Plan Local d'Urbanisme

SOLLIÈS-PONT

Modification n°3

1- Notice de présentation

Bâtiment remarquable et petit patrimoine n°17

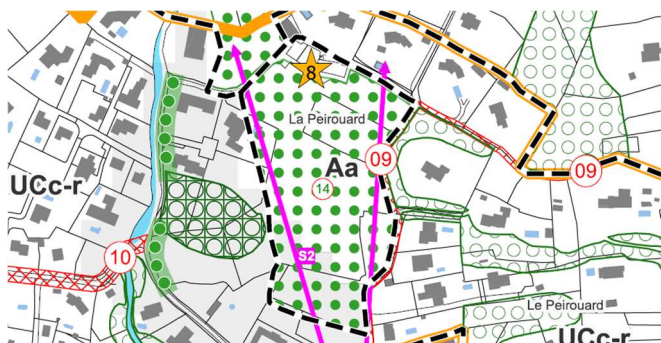
La numérotation des « bâtiments remarquables et petit patrimoine » n°17, 18 et 19 est ainsi remplacée par les numéros 16, 17 et 18, conformément à celles présentes au sein du règlement graphique. Ces modifications sont reportées en annexe n°2 du présent règlement.

Extrait du PLU en vigueur : Espace paysager remarquable n°14

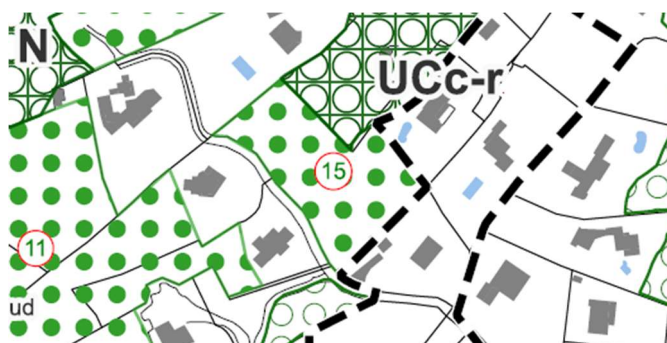
La numérotation des « espaces paysagers remarquables » est étendue de 12 à 15, afin d'inclure l'ensemble des restanques identifiées au sein des planches graphiques du PLU.

Extrait du règlement graphique localisant l'emplacement réservé pour la mixité sociale n°4 au sein de la zone UA

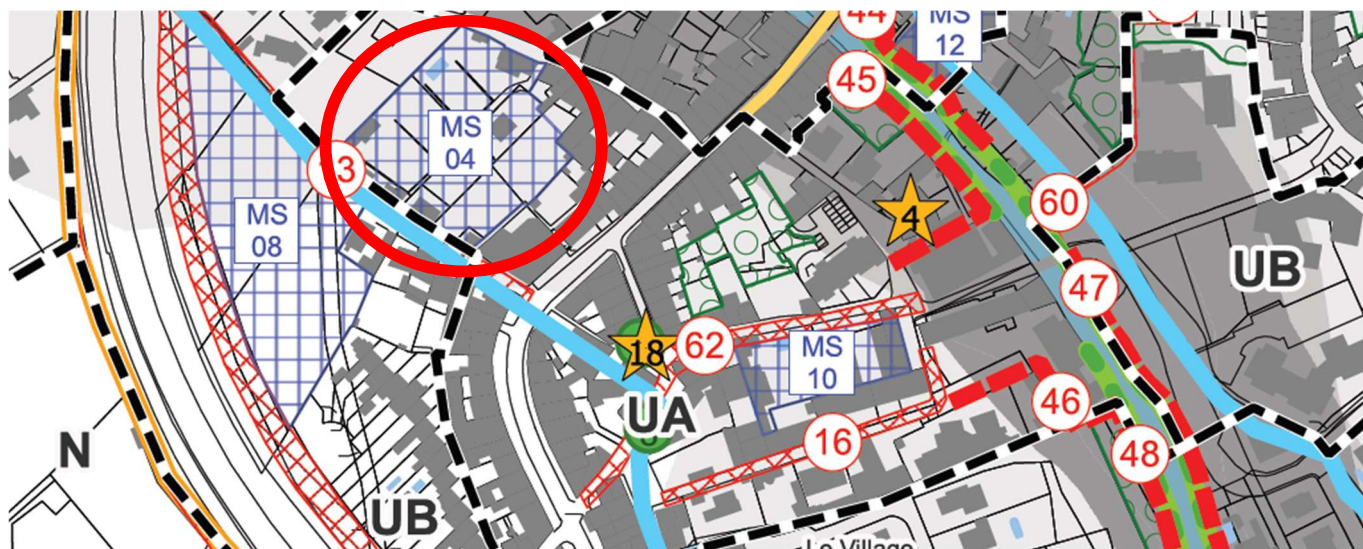
Une erreur matérielle a été constatée au sein de la liste des emplacements réservés pour la mixité sociale au sujet de l'ER n°4 (MS-04) dédié au « Centre-Ville : Avenue des Aiguiers/rue de la Ferrage ». L'emplacement réservé est identifié au sein de la zone UB dans la liste présente au sein PLU en vigueur, alors qu'il est localisé au sein de la zone UA.

Cette erreur est corrigée dans la présente modification.

Localisation du secteur UCb concerné par la MS-06

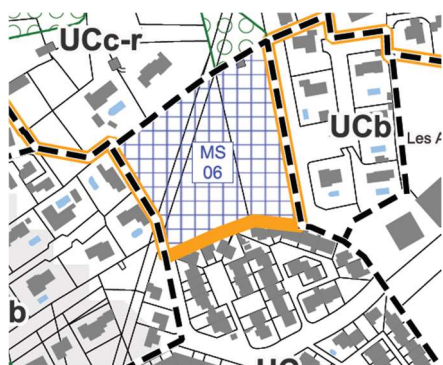
L'emplacement réservé pour la mixité sociale n°6 « Les Anduès » (11 259 ha) est localisé au sein du secteur UCb au PLU. Contribuant à la politique active de l'habitat impulsée par la commune pour améliorer les parcours résidentiels et développer le parc social, le secteur se situe au Nord-Ouest du territoire communal, enclavé dans des espaces urbanisés en transition, compris entre un quartier d'habitat dense (Les Plantades) et un secteur d'habitat plus diffus, qui se développe jusqu'au pied la colline boisée de Sainte-Christine.

Le secteur UCb se différencie de la zone UC par une densité réglementaire plus modérée. Ainsi, bien que la hauteur soit réglementée à 7 mètres au sein de la zone UC et du secteur UCb, l'emprise au sol des constructions est limitée à 15% de la superficie de l'unité foncière dans le secteur UCb, tandis qu'elle est limitée à 50% dans l'ensemble de la zone UC, hors secteurs. De plus, le coefficient d'espace vert est fixé à 70% de l'unité foncière en secteur UCb contre 30% au sein de la zone UC.

- Evolution du zonage au niveau de l'emplacement réservé pour la mixité sociale n°6 (MS-06)

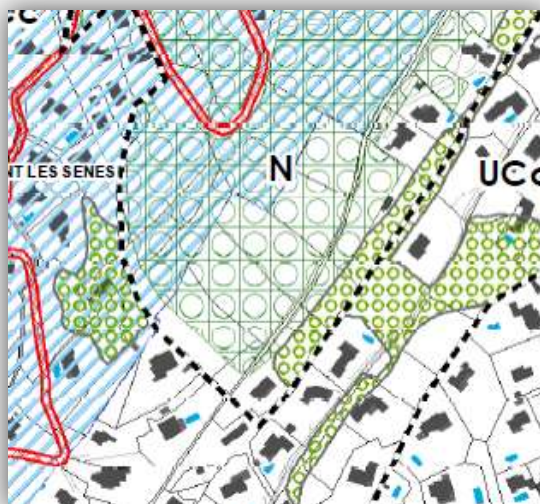
Conformément aux modifications apportées au règlement écrit, les planches du zonage sont modifiées afin de faire évoluer le secteur UCb vers la zone UC, dans les limites de l'emplacement réservé pour la mixité sociale n°6 (MS-06).

Cette modification permet d'appliquer au secteur la réglementation de la zone UC, encourageant la réalisation du programme de logements envisagé, avec une densité significative, en cohérence avec la nature du terrain, les quartiers avoisinants, le PLH et la part de logements sociaux souhaitée.

- Extension d'un Espace Vert Protégé au niveau du secteur « Devant les Sénéés »

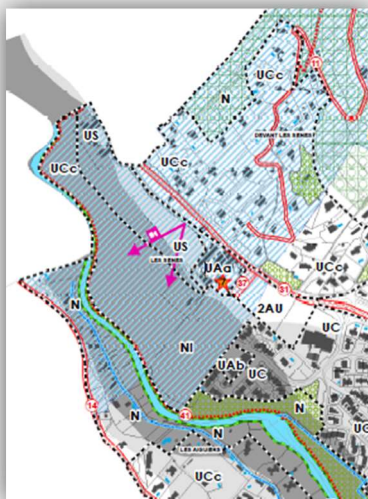
Extension d'un Espace Vert Protégé au niveau du secteur « Devant les Sénéés », situé à l'Ouest de la commune ;

- Correction d'une erreur matérielle au niveau du secteur « Sénés »

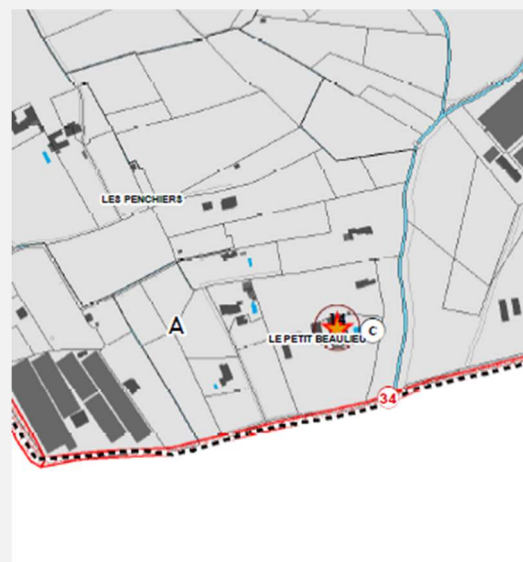
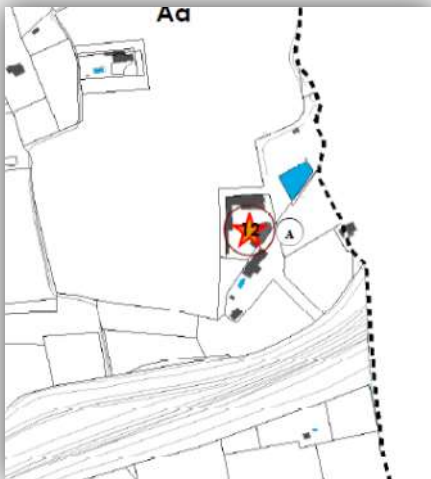
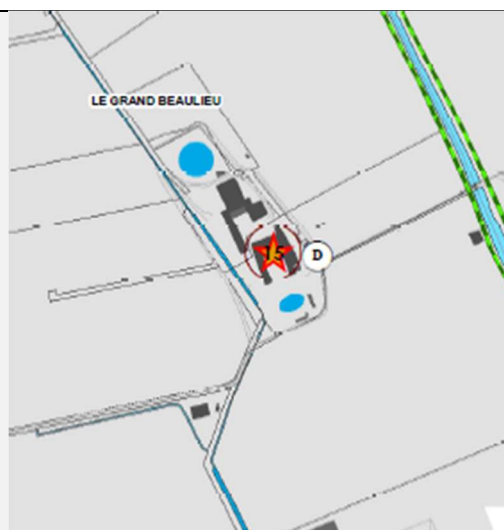
Correction d'une erreur matérielle au sujet d'un indice de zone présent dans le secteur des « Sénés » :
Ucc vers NI ;

- Correction d'erreurs d'affichage concernant des superpositions entre les indices de zones, les bâtis à protéger et les bâtiments pouvant changer de destination

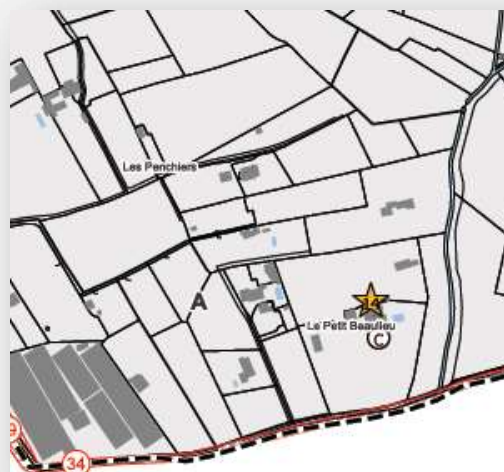
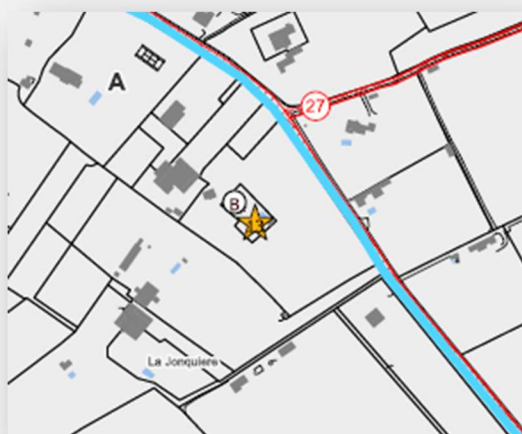
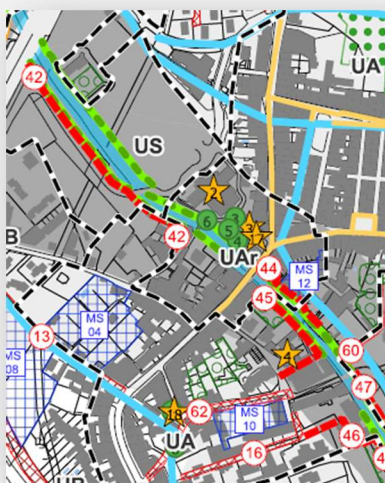
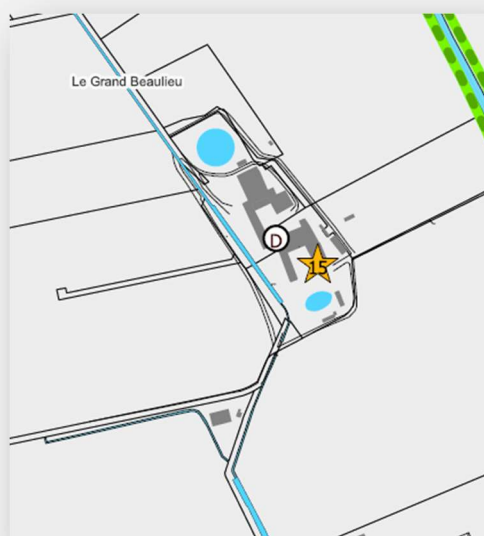
Correction d'erreurs d'affichage concernant des superpositions entre les indices de zone, les bâtis à protéger et les bâtiments pouvant changer de destination.

- Créations d'emplacements réservés (ER n°69 et n°70)

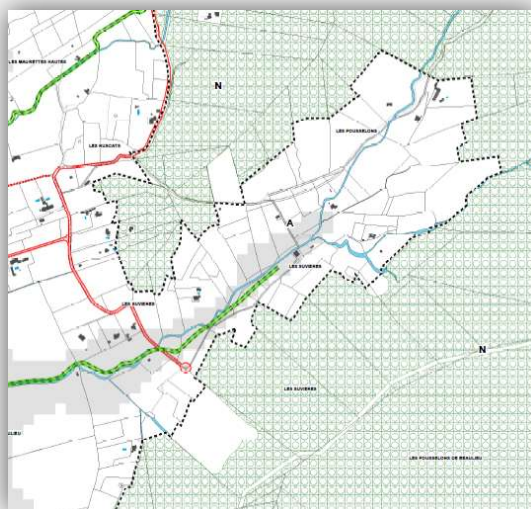
PLU en vigueur <i>Pièces annexe réglementaire : Extrait du PLU</i> « [...] »				
PLU projeté <i>Pièces annexe réglementaire : Extrait du PLU modifiée :</i> « [...] »				
69	Aménagement d'un équipement public	Commune		8950
70	Intégration dans le domaine public du chemin des Pousselons	Commune	3	3400
[...] »

- Modification d'emplacement réservé (ER n°66)

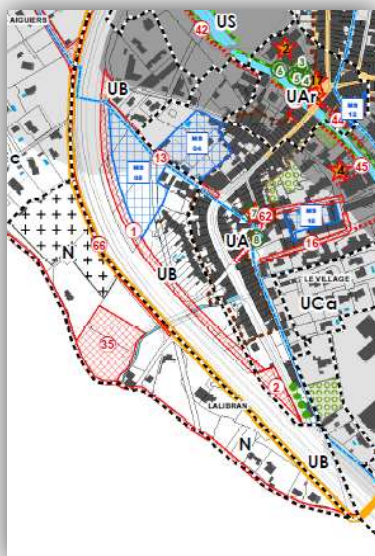
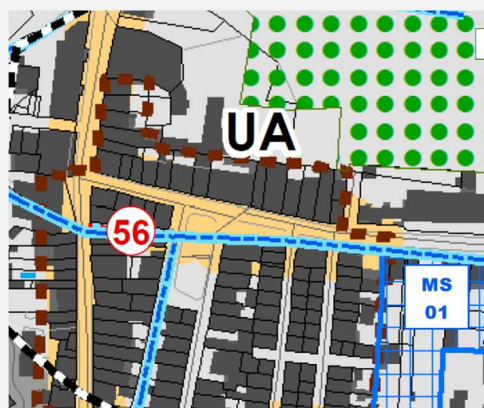
Modification de l'emplacement réservé n°66.

Suppression des emplacements réservés n°56.

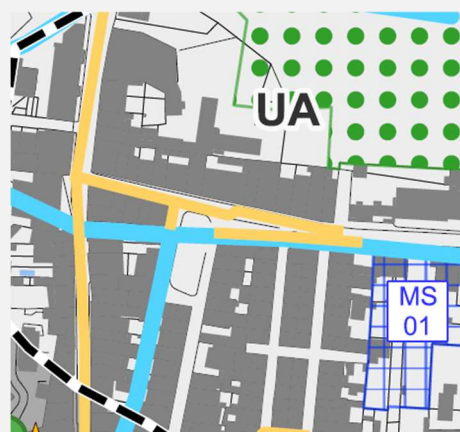
- L'ER n°43, situé sur la rive droite du Gapeau (secteur UAr), à proximité de l'Eglise Saint Jean-Baptiste, était dédié à la création d'un cheminement doux entre l'avenue de la Serre et la rue de la République. Le projet est abandonné en faveur d'un second cheminement doux dont la commune maîtrise le foncier. L'ER est donc supprimé dans la présente modification.
- L'ER n°56, situé à l'entrée de la zone d'activités des Plantades (zone UE), était dédié à l'aménagement d'un point relais de transports collectifs. Le projet est achevé, c'est pourquoi l'ER est supprimé dans la présente modification. De plus, l'ER n°56 apparaissait deux fois, cette erreur est corrigée.

Suppression de l'emplacement réservé n°61.

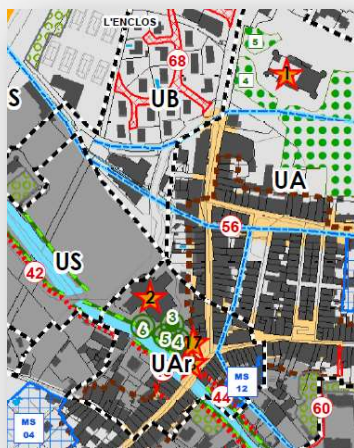
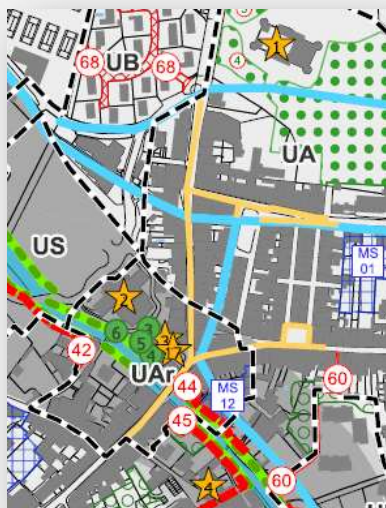
- L'ER 61 lié à une acquisition de voirie a été supprimé lors de la révision du PLU, toutefois il était toujours présent dans la liste des emplacements réservés. Cette erreur matérielle est corrigée dans le cadre de la présentation modification.
